**ANALYSE BESTAND**

**BESTAND: STELLUNGSNAHMEN / WÜNSCHE ZUR PLANUNG**

**GESTALTUNGSVORSCHLAG**

### GESTALTUNGSVORSCHLAG

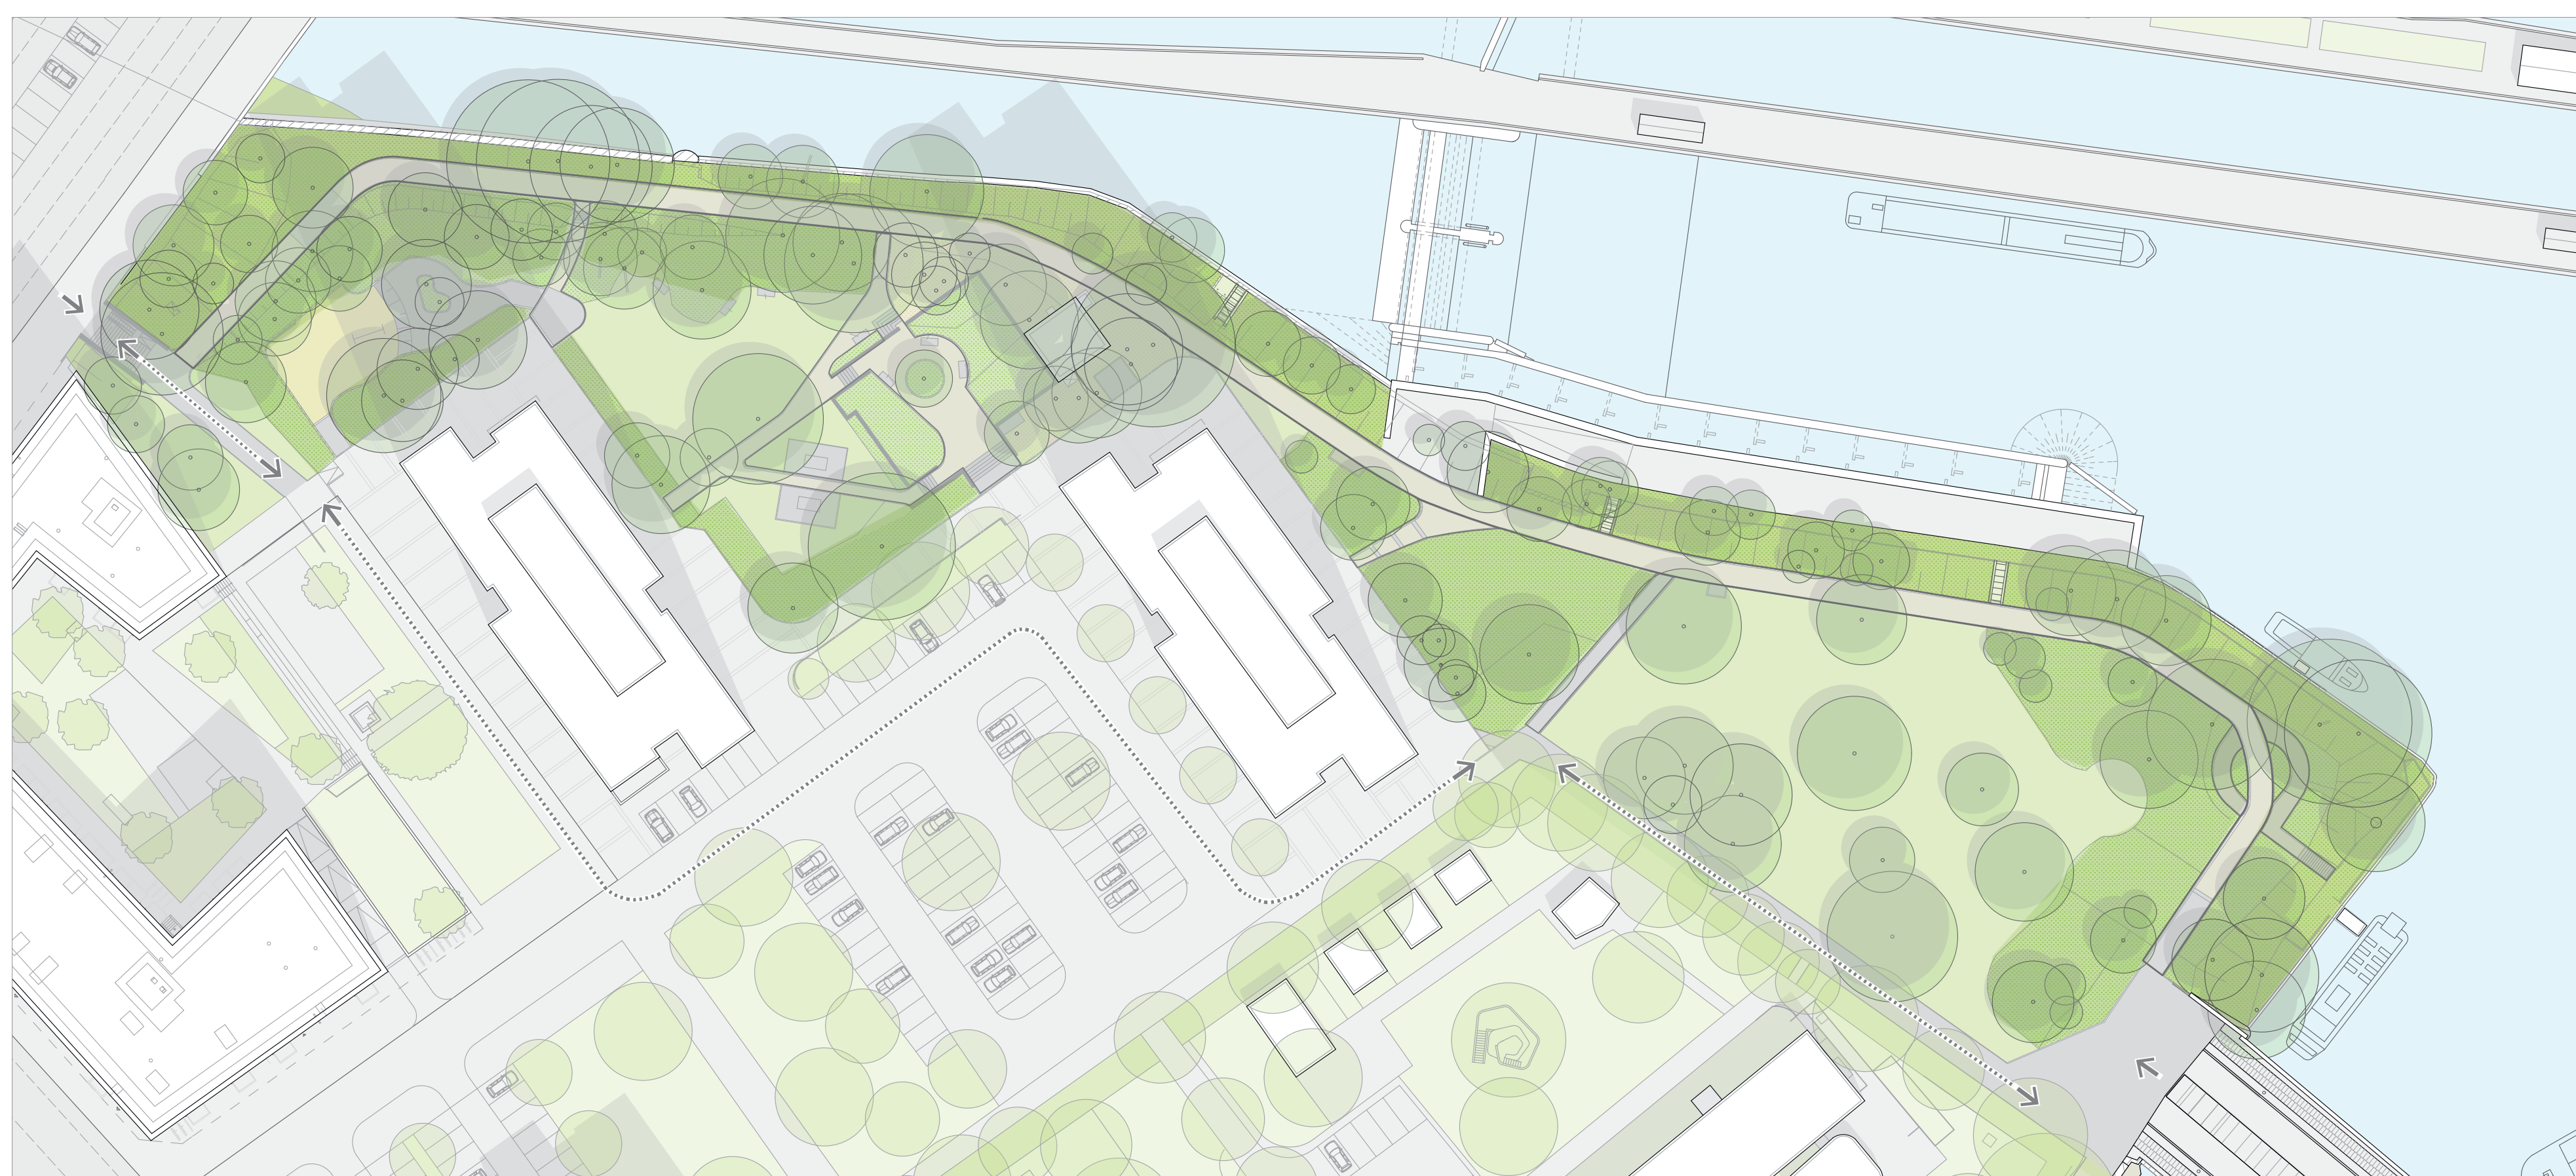
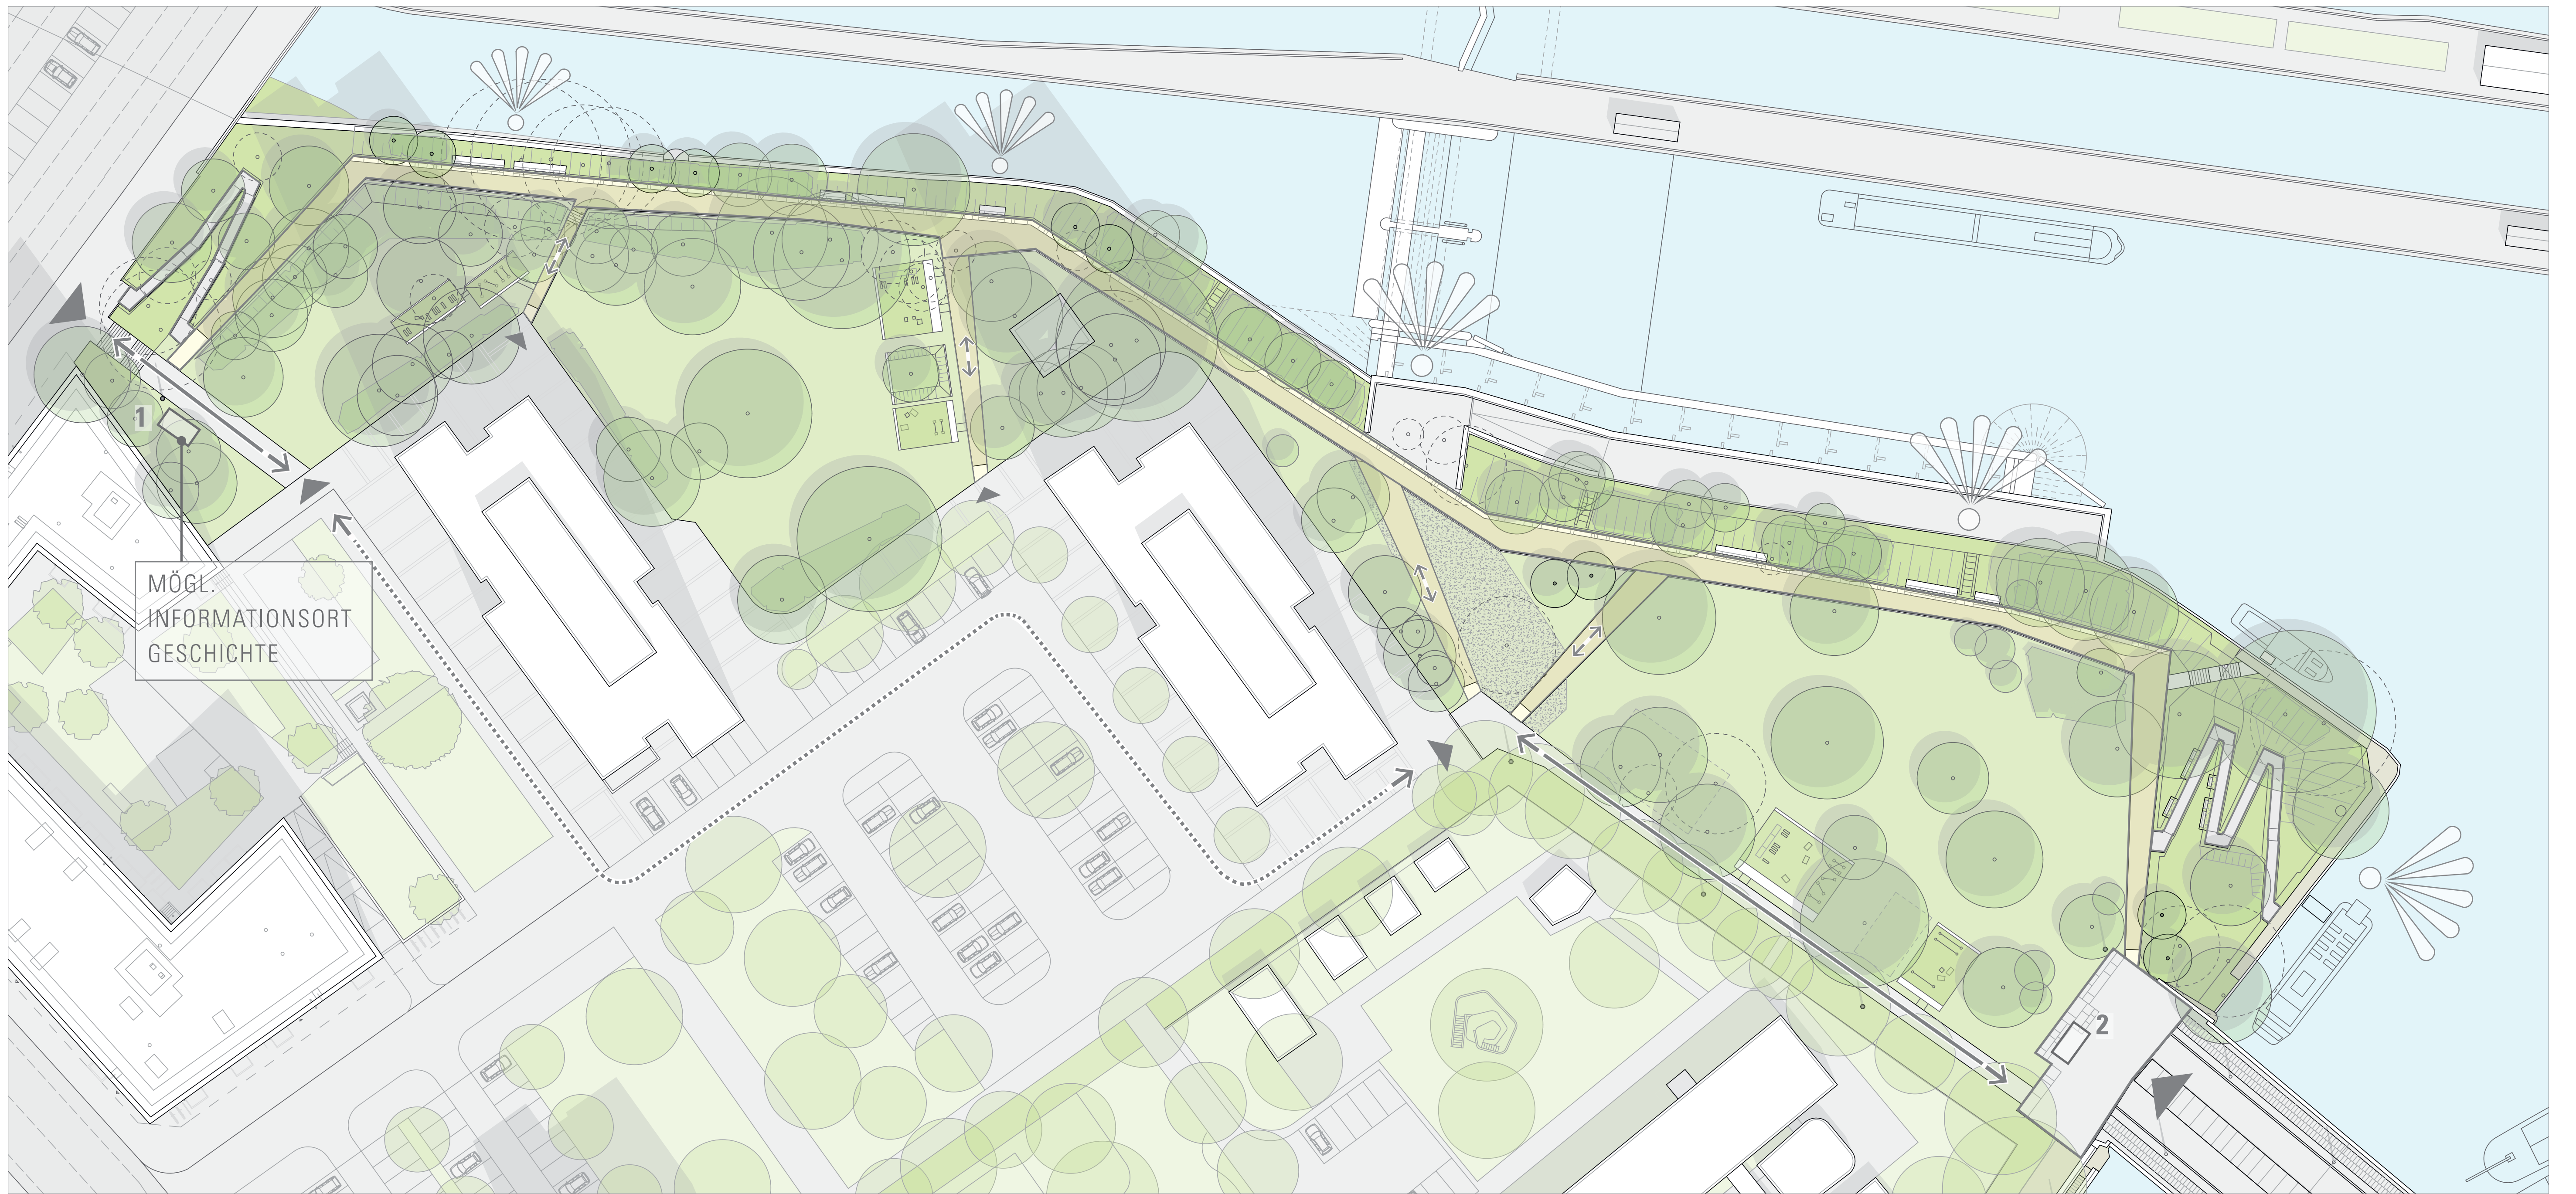
- Treffpunkte am Wasser zum Zusammensein, Chillen
- grüne, sichtgeschützte Rückzugsorte
- mehr Sauberkeit und Pflege

- Sitzgelegenheiten mit Blick auf das Wasser
- Ruhe und Sauberkeit, kein ‚Party-Müll‘

- mehr Sitzgelegenheiten entlang des Weges
- Ausführung für verschiedene Alters- und Nutzergruppen
- Fahrradbügel am Weg Kreativhaus

- Trennung von Spielmöglichkeiten für kleine Kinder (bis 6 Jahren) und größere Kindern
- Spielort 1 für kleinere Kinder
- Spielort 2 und 3 für größere Kinder oder Fitness für alle Generationen
- Wiese als frei nutzbarer Ort für alle Altersgruppen

- Wiese zum Picknicken, Liegen und Spielen, kein Hundenauslauf (Hundeverbotschild)
- alternative Hundenauslauf-Wiese (eingezäunt)

- Öffnung der Böschung zum historischen Hafen
- Einfügen eines geneigten Wegs und einer Treppe zur Inselfspitze
- Ergänzung Sitzbänke entlang des Wegs mit Blick auf die Spree

- Sitzkanten am Uferweg als Balkone mit Blick zur Spree
- Öffnung Blickfenster zum Wasser

- Dogstations: Tütenspender für Hundekot sowie Sammeleimer
- keine abgezaunte Hundenauslauf-Wiese (zu wenig Platz, bleibt keine Wiese)

- Kleinkinderspiel unter Bäumen ohne Einzäunung
- Bewegungsspiel bis 1m Höhe: klettern, balancieren, hüpfen, springen, laufen
- Seile, Holz, kleine Kletterskulpturen
- Wichtig: Der Wurzelbereich der Bestandsbäume muss dabei geschützt werden. Im direkten Kronenbereich sind keine flächigen Abgrabungen möglich.

- ruhiges Spielangebot mit Aufenthalt für Jung und Alt mit z.B. Schach, Tisch- und Sitzgruppe, ...

- Aktivitätsort für Jung und Alt mit z.B. Klettern, Parcour-Geräten, Tischtennis, Trampolin, ...
